改善箇所説明図

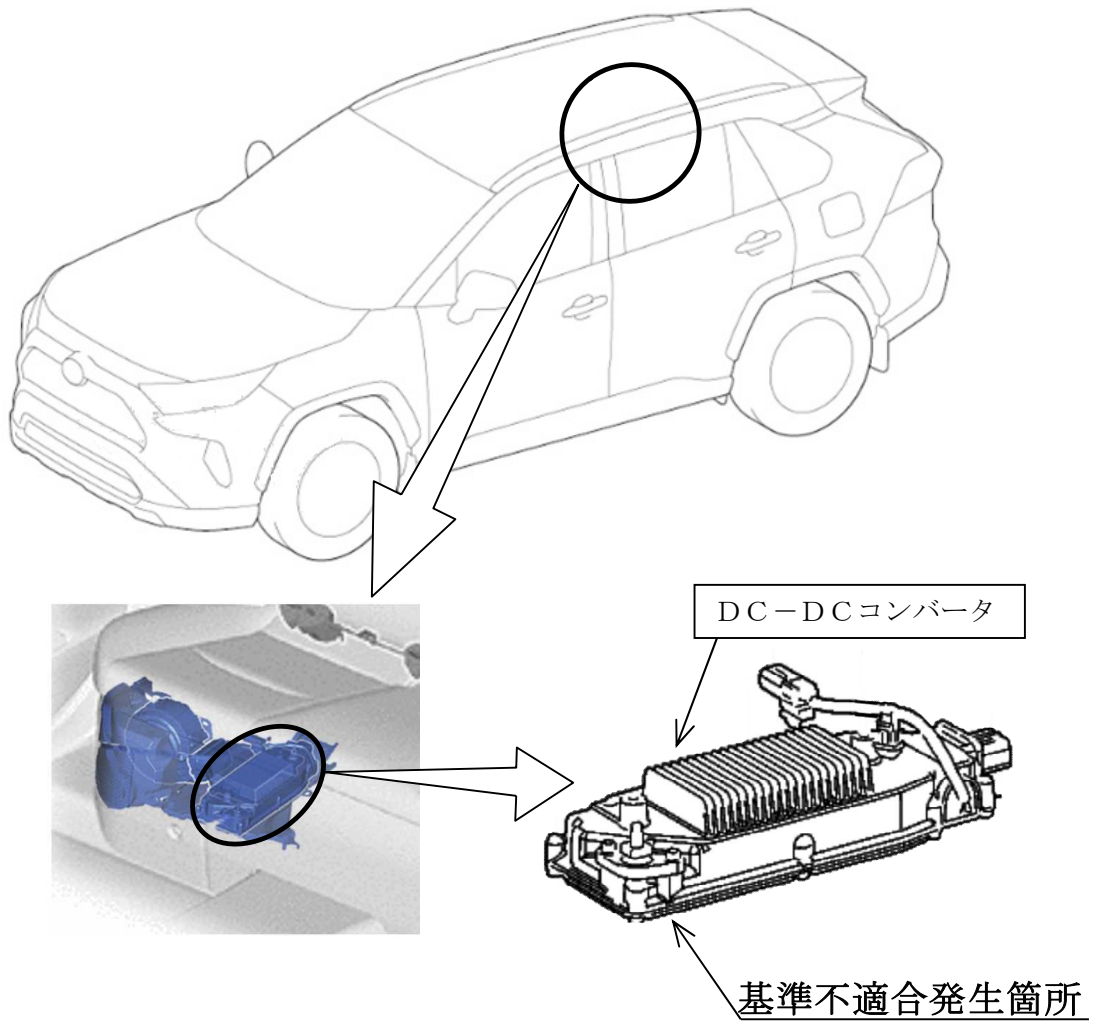
電圧変換装置（DC-DCコンバータ）の電流整流モジュールにおいて、内部の部品構造が不適切なため、製造ばらつき等により使用過程で当該モジュールが故障した際、短絡回路が形成されることがある。そのため、警告灯が点灯するとともに補機バッテリーから電流が流れ続けて発熱し、最悪の場合、火災に至るおそれがある。

全車両、DC-DCコンバータを対策品に交換する。

識別：改善済車両には車台番号打刻の左下部に黄色ペイントを塗布する。
